改善箇所説明図

ホイール・クレーンの E13C-YS エンジン搭載車において、

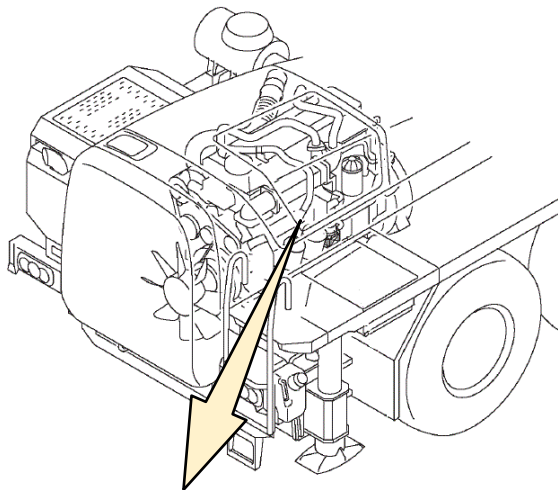
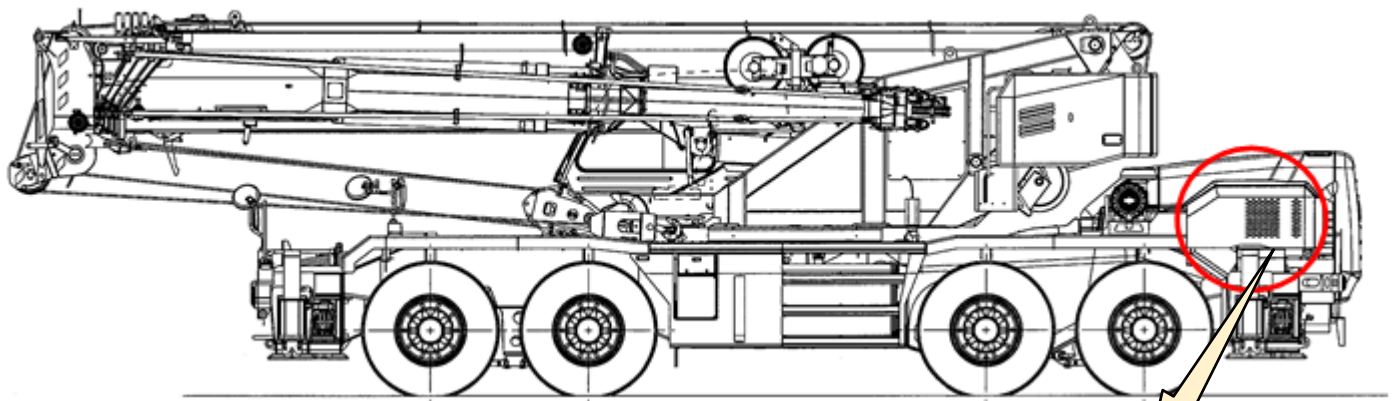
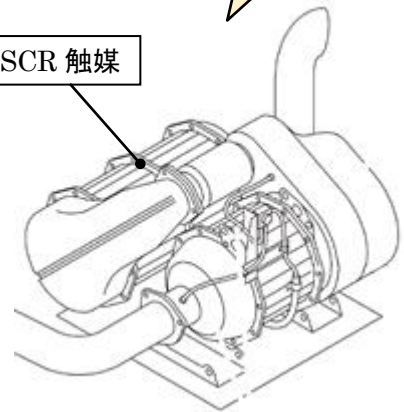
基準不適合発生箇所

- ① エンジン制御プログラムが不適切なため、エアクリーナーより吸入する空気量をエアフロセンサーが実際より低く認識し、排出ガス再循環（EGR）量が低下することで排出ガス中の窒素酸化物が規制値を超過するおそれがある。
- ② 尿素水噴射制御プログラムが不適切なため、尿素 SCR 触媒の性能低下時に適正な尿素水量を噴射できなくなり排出ガス中の窒素酸化物が規制値を超過するおそれがある。

改善措置の内容

全車両、暫定措置として

- ① エンジン制御プログラムを暫定プログラムに書き換える。
- ② 尿素 SCR 触媒を定期交換部品にするため、メンテナンスノートの定期交換項目に尿素 SCR 触媒を追加する。また、稼働時間が 2000 時間を超えているものは尿素 SCR 触媒を交換する。

なお、恒久対策が決定し次第、改めて措置を実施する。
